# Modification de droit commun n°3 du Plan Local d'Urbanisme

# Commune de Plogonnec

Annexe à la délibération d'approbation

#### Solution 1:

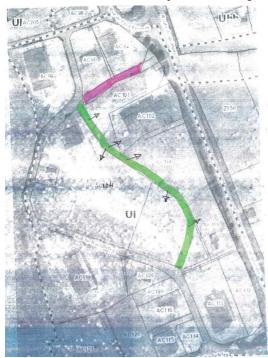
Dépôt d'un courrier. Il s'interroge sur la desserte des parcelles AC 101, 102 et 106 et sur le fait que cette desserte coupe par le milieu les parcelles AC 104 et 107, ce qui compromet la reprise de la parcelle AC 104 par une entreprise de TP. Il propose 2 solutions de desserte.

Avec accord de M. Dagorn parcelle 101 jusqu'à limite 106 et échange et busage de la zone couleur rouge en conservant le talus entre limites 101-104 et limite 106/104 et limite 106/107 car talus classé et constatation de présence d'escargots de Quimper.

#### Concernant la solution 1

En l'absence d'études d'évaluations environnementales, cette proposition de busage de « la zone couleur rouge » est en l'état non conforme à la règlementation car elle nécessiterait le busage d'un cours d'eau.

Par ailleurs, le Département ne donnera pas d'accord pour autoriser une nouvelle sortie sur cette portion de route départementale (voir le détail ci-après des raisons du Département)

Solution 2:

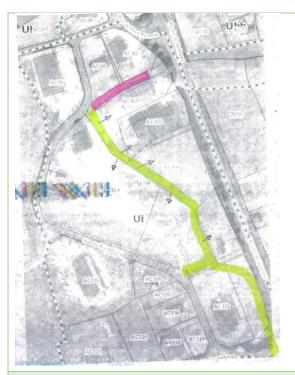
Mêmes accords avec M. et Mme Dagorn parcelle 101 que pour la 1<sup>ière</sup> solution et prolongation jusqu'au rond-point anglais de la départementale route de Quimper par parcelle 112 avec antenne de raccord entre 107 et 113.

#### Concernant la solution 2

Cette solution ne peut être retenue car il n'y pas de possibilité de création de nouvelle entrée/sortie sur le giratoire de Boutefeleg.

Par ailleurs, la parcelle AC112 constitue une réserve foncière communale pour la réalisation d'un projet économique. Le Département avait expressément refusé une desserte de la parcelle AC 112 à partir de la RD 63. Dans un courrier du 8 février 2022 adressé à la commune de Plogonnec, le Département avait donné 3 raisons à ce refus :

- La route départementale supporte un trafic élevé de 7300 véhicules / jour.
- Le lieu à considérer est situé sur un tronçon d'alignement droit avec des alertes de nombreux dépassements dangereux, d'où la mise en œuvre d'une ligne continue.
- L'existence à proximité d'un giratoire qui majorerait le risque d'accident avec une nouvelle desserte.

#### R4 – Kévin BEAUGUION

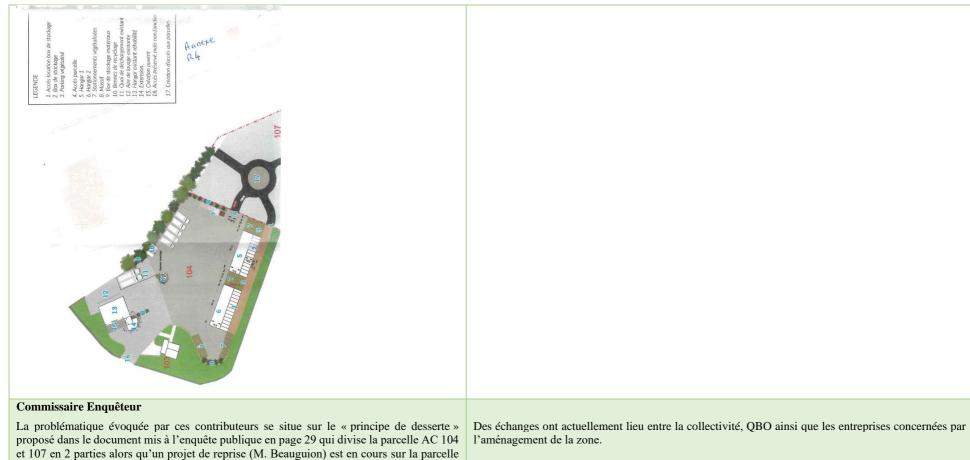
S'oppose au schéma de desserte proposé qui traverse la parcelle AC 104, sur laquelle il a un projet d'aménagement pour sa société CREA (TP+Transport). M. BEAUGUION propose un schéma d'aménagement et de desserte pour l'accès aux parcelles AC 104 et 106.

La commune poursuit les échanges avec toutes les parties pour trouver une solution satisfaisante pour tous
